第110回「柏崎刈羽原子力発電所の透明性を確保する地域の会」

第 110 回「地域の会」定例会資料 [前回 7/4 以降の動き]

委員ご質問への回答

津波堆積物調査に関する委員ご質問への回答

野積地点の調査位置の選定

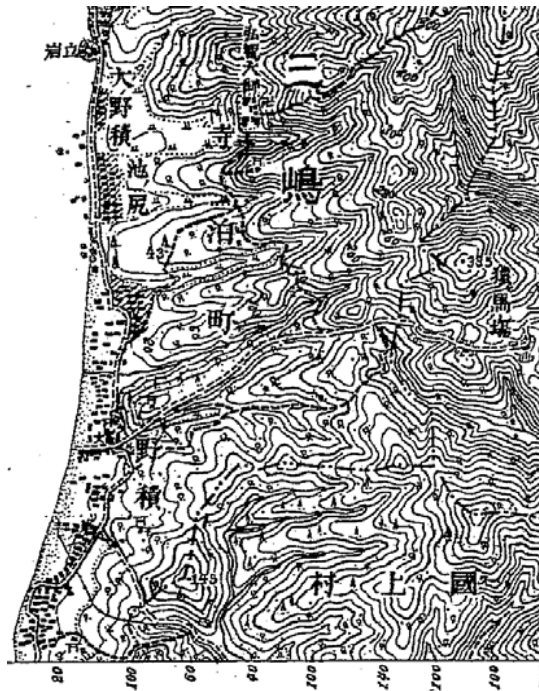
公開された説明資料のP. 13の野積地点の幹線道路西側（海側）の調査地点は、昭和初期（大河津分水通水前）までは海の中であった。こうした場所（Nd-1、Nd-2、Nd-4）は、津波堆積物調査地点として理解できない。この地点を調査対象としたのは、初歩的誤りであり、公的機関が行なえば、明らかに不当・違法の公金支出となる。

Q1. Nd. 3が見当たらない（Nd. 1～Nd. 6の表示の内Nd. 3がない）
Nd. 3の位置はどこか。

- 上記に基づき、野積地点では、海岸線に直交する調査としてNd-1,5,6を計画し、内陸方向に狭隘であるため、平面的な広がり調査として、Nd-2、(3)、4を計画した。

- 1日目に、Nd-1、2を掘削し、期待した地層がなかったため、Nd-3の実施を保留し、Nd-4を掘削したが、同様に期待した地層がなかった。
- Nd-1、2、4の結果を踏まえ、Nd-3の実施をとりやめた。
